魏寨街道彭村 2024 年度省级“千万工程”示范村财政支持项目

图纸问题

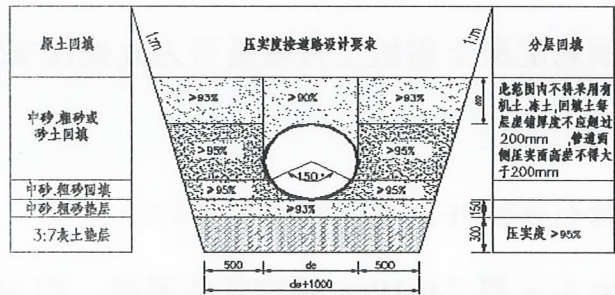
1. 矩形钢筋混凝土检查井、平算式单算雨水口做法均需明确，矩形钢筋混凝土检查井、平算式单算雨水口深度分别是多少？井盖及雨水口箅子承载等级分别是多少；

答复：检查井采用 1000×1000 矩形钢筋混凝土检查井，详见 04S531-5/15。雨水口采用砖砌体平算式单算雨水口，详见 16S518；检查井平均埋深 1.5m，雨水口平均深度 1.0m，承重均为重型，满足 D400 等级要求，详见说明 P4 页。

管道回填大样图

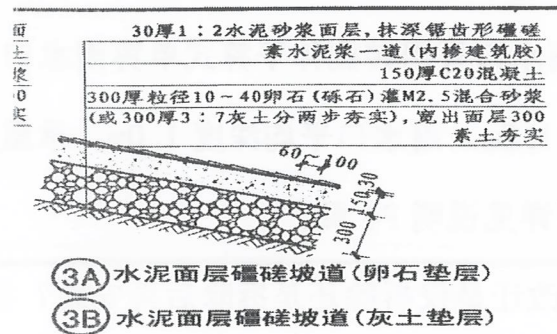
3. 所有管道是否都存在挖沟槽？若存在，请明确沟槽长宽深；

答复：沟槽开挖图见下图：m=0.5.
